改善箇所説明図

ZX：パワーステアリング

エグゼンティア：

基準不適合発生箇所

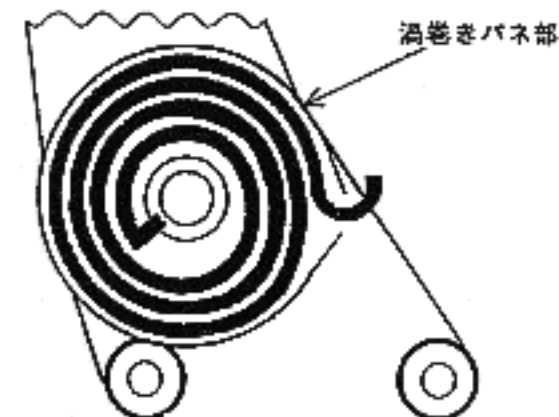
オートテンショナが破損し、原動機が停止するおそれがある。

全車同、オートテンショナを対策品と交換する。

オートテンショナ

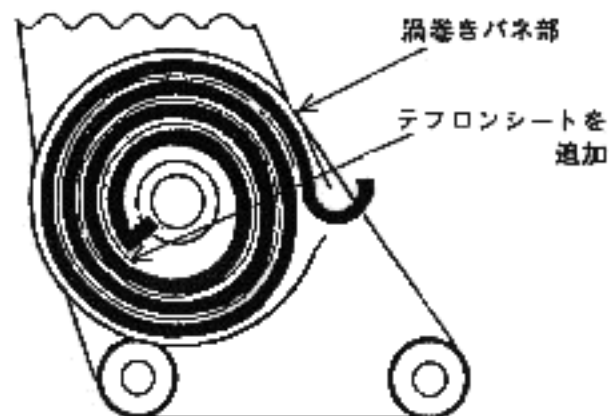
改善前

改善後
